RIT.271.1.2019

### Wyjaśnienia do zapisów SIWZ dotyczącej postępowania przetargowego pn.:

#### Budowa Centrum Aktywności Fizycznej i Integracji w Małej Nieszawce przy ulicy Leśnej 1 oraz przebudowa dwóch placów zabaw w Cierpicach oraz w Małej Nieszawce przy ul. Topolowej

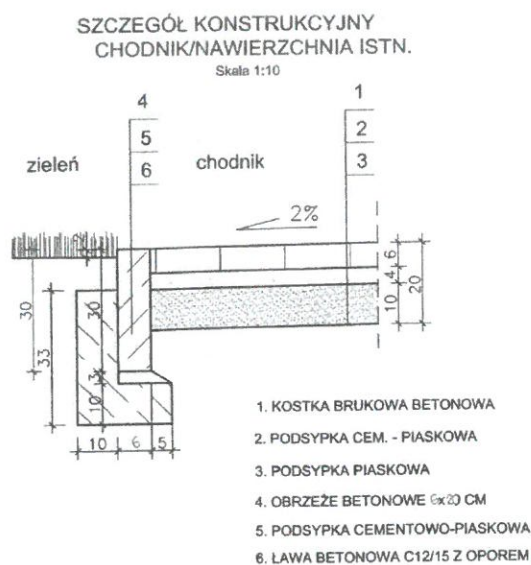
**Pytanie 2.** Jaka jest powierzchnia kostki betonowej grafitowej oraz jaki jest jej przekrój?

**Odpowiedź:** ok. 1211 m<sup>2</sup>
